VEDOUCÍ PROJEKTU	VYPRACOVAL	KONTROLOVAL	AUTORIZACE	STAVBY VODNÍHO HOSPODÁŘSTVÍ A KRAJINNÉHO INŽENÝRSTVÍ ŠINDLAR s.r.o., Na Brně 372/2a, 500 06 Hradec Králové, IČO 260 03 236	
Tomáš Dostál	Tomáš Dostál	Ing. Jiří Kaplan	Ing. Miloslav Šindlar	FORMÁT	4 x A4
KRAJ: Olomouc		STAVEBNÍ ÚŘAD: MěÚ Prostějov		DATUM	srpen 2022
KATASTRÁLNÍ ÚZEMÍ: Hrdibořice		INVESTOR: Česká republika - Agentura ochrany přírody a krajiny České republiky		STUPEŇ	DPS
Investiční projekt Olomoucko, část IV. - rekonstrukce stavebních objektů v národní přírodní památce Hrdibořické rybníky		ČÍSLO ZAKÁZKY		20200259	
		SOUŘADNÝ / VÝŠKOVÝ SYSTÉM		JTSK/Bpv	
		INTERVAL VRSTEVNIC			
Výkres tvarů SO 1 (půdorys, řez) - výpust Husák		MĚŘÍTKO		ČÍSLO KOPIE	
		Č. VÝKRESU		D.1.2.

ZMĚNOVÝ LIST Č.1 (ZHOTOVITEL AQUASYS)

VEDOUCÍ PROJEKTU	VYPRACOVAL	KONTROLOVAL	AUTORIZACE	STAVBY VODNÍHO HOSPODÁŘSTVÍ A KRAJINNÉHO INŽENÝRSTVÍ 	
Tomáš Dostál	Tomáš Dostál	Ing. Jiří Kaplan	Ing. Miloslav Šindlar	ŠINDLAR s.r.o., Na Brně 372/2a, 500 06 Hradec Králové, IČO 260 03 236	
KRAJ: Olomouc		STAVEBNÍ ÚŘAD: MěÚ Prostějov		FORMÁT	3 x A4
KATASTRÁLNÍ ÚZEMÍ: Hrdibořice				DATUM	srpen 2022
INVESTOR: Česká republika - Agentura ochrany přírody a krajiny České r

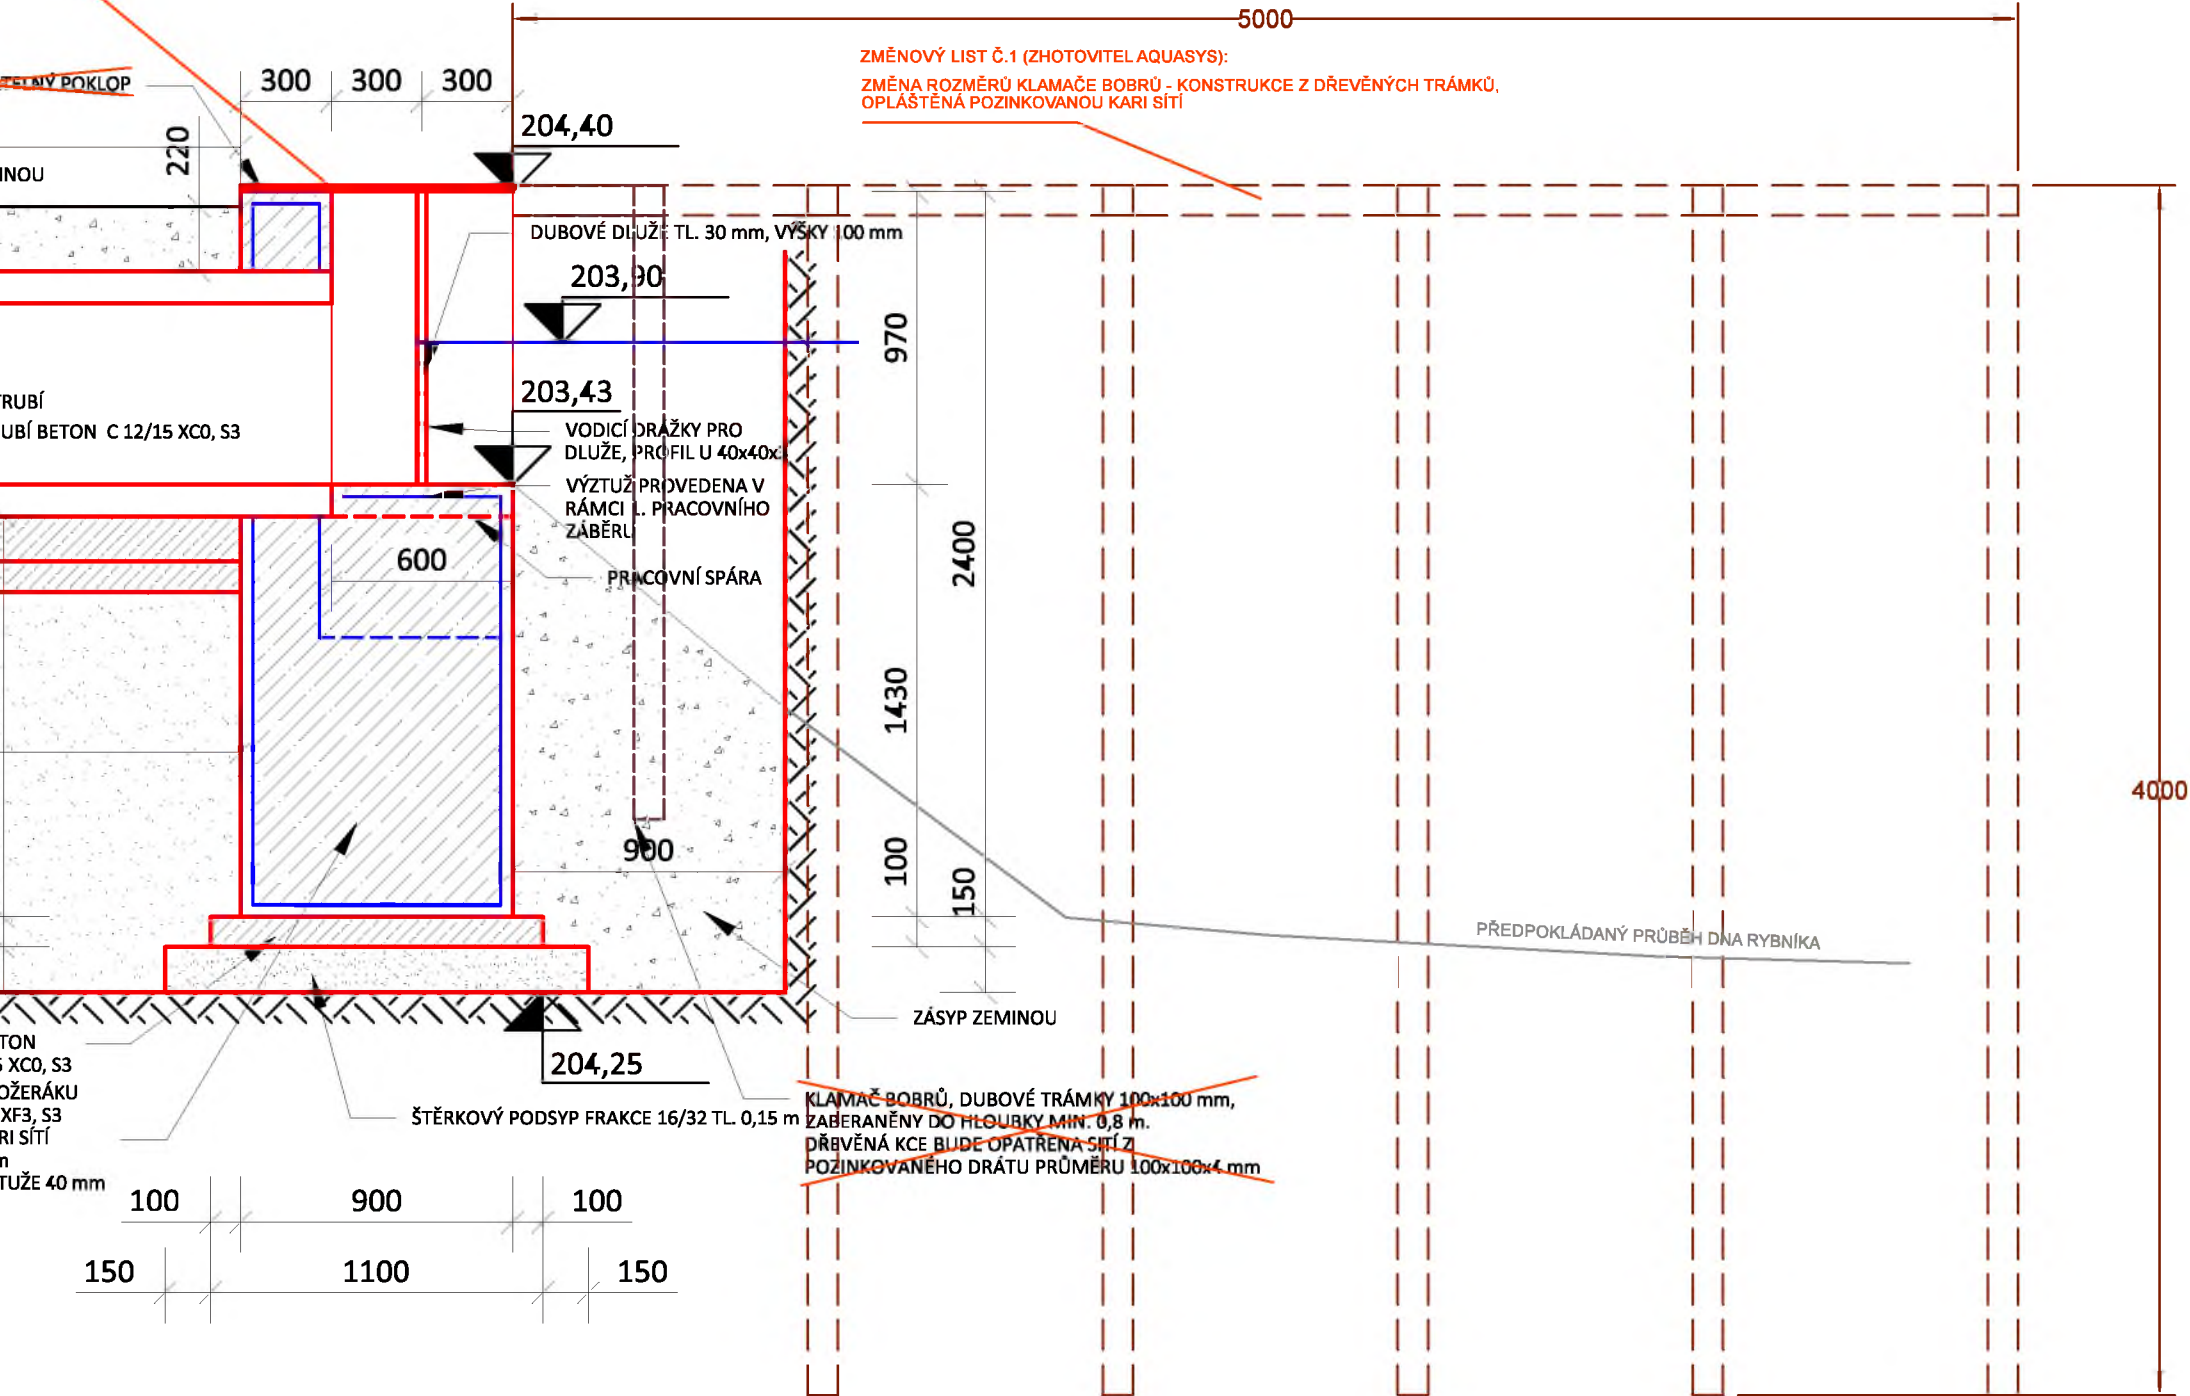
1 (ZHOTOVITEL AQUASYS):
ALU POKLOPU A RÁMEČKU - NAMÍSTO
OZINKOVANÉ OCELI

VZOROVÝ ŘEZ LÁVKOU

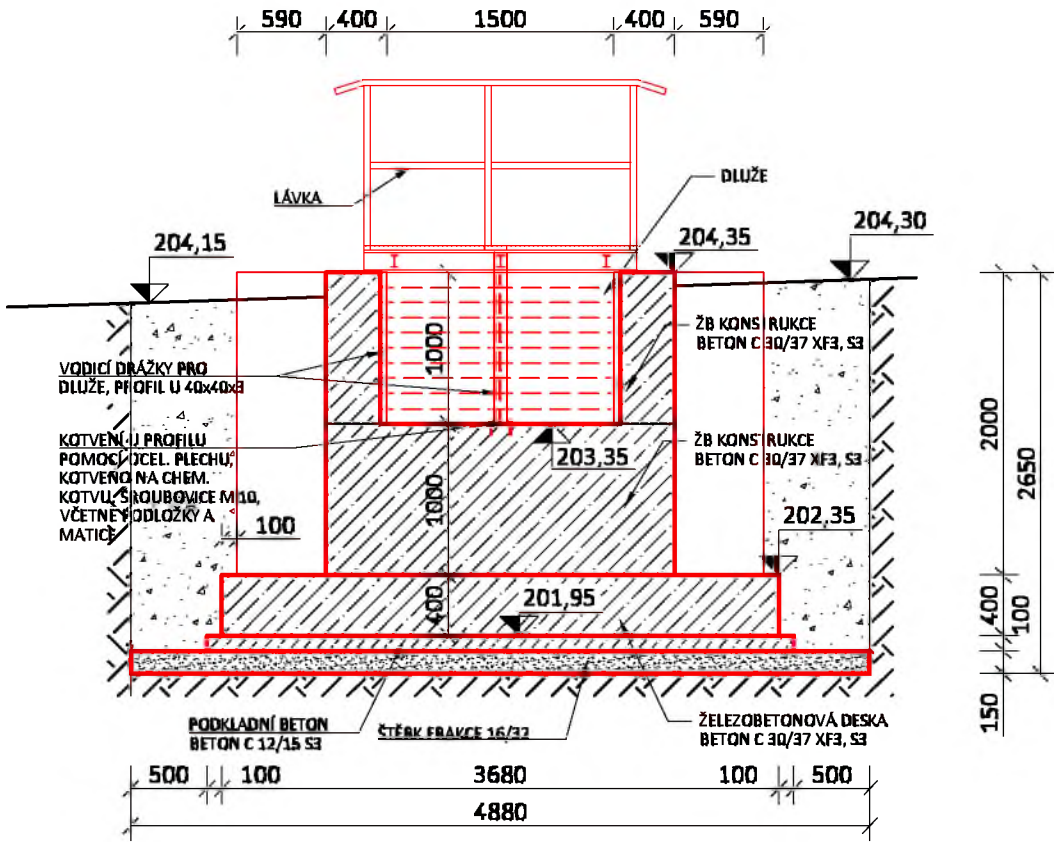
ZMĚNOVÝ LIST Č.1 (ZHOTOVITEL AQUASYS):
VÝMĚNA MATERIÁLU LÁVKY - NAMÍSTO NEREZI POUŽITÍ KOMPOZITU

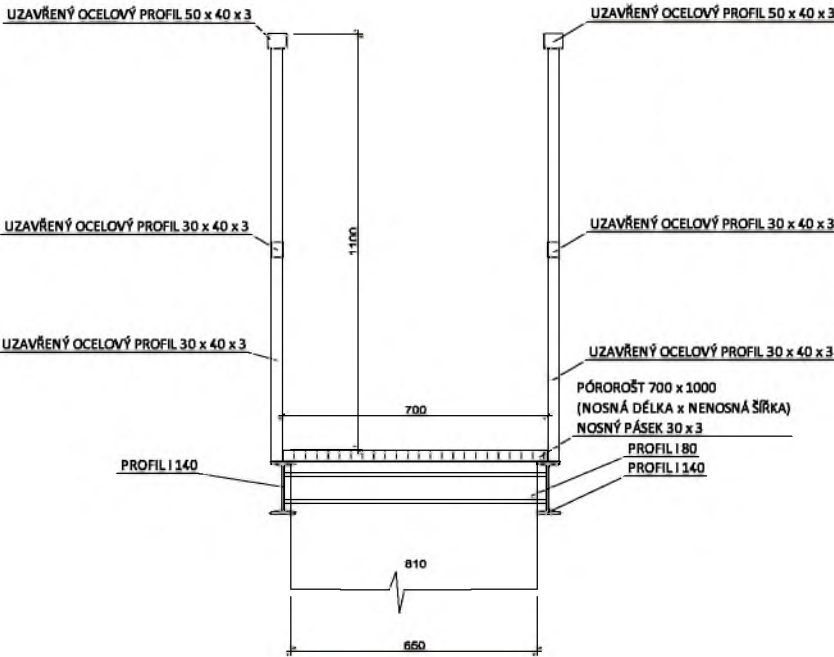
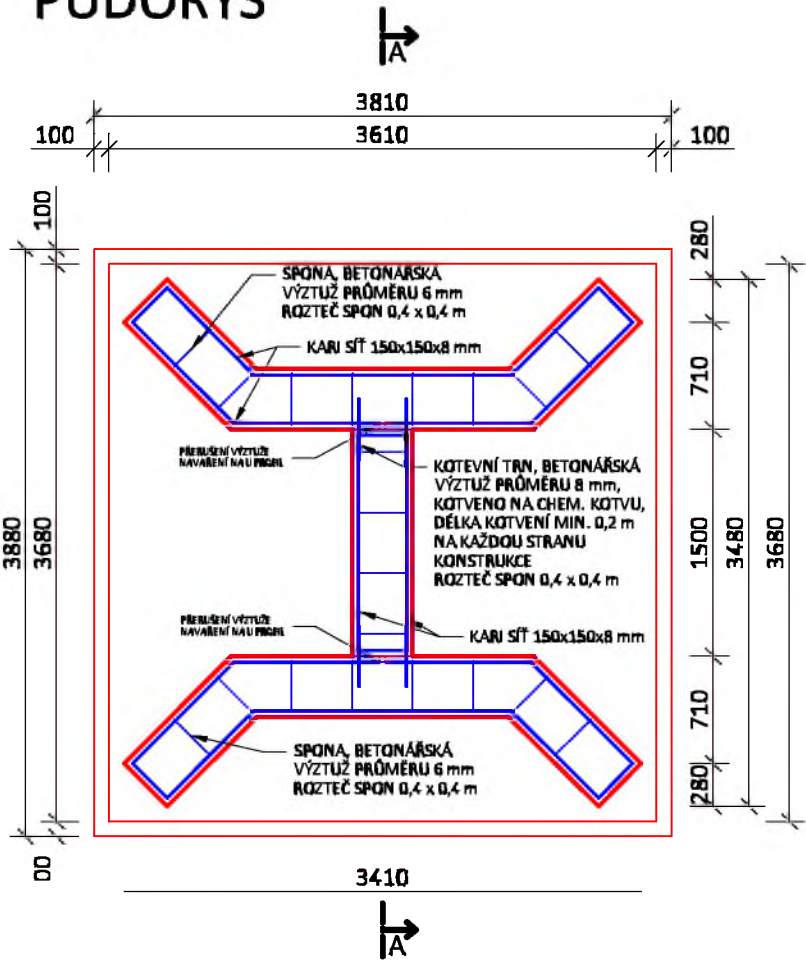
- VÝMĚNA MATERIÁLU LÁVKY A ZÁBRADLÍ (NAMÍSTO NEREZI POUŽITÍ KOMPOZITU),
- OSÁZENÍ POUZE JEDNOHO ZÁBRADLÍ
- VÝMĚNA MATERIÁLU POKLOPŮ (NAMÍSTO NEREZI POUŽITÍ POZINKOVANÉ OCELI)
- ZMĚNA ROZMĚRŮ KLAMAČŮ BOBRŮ:
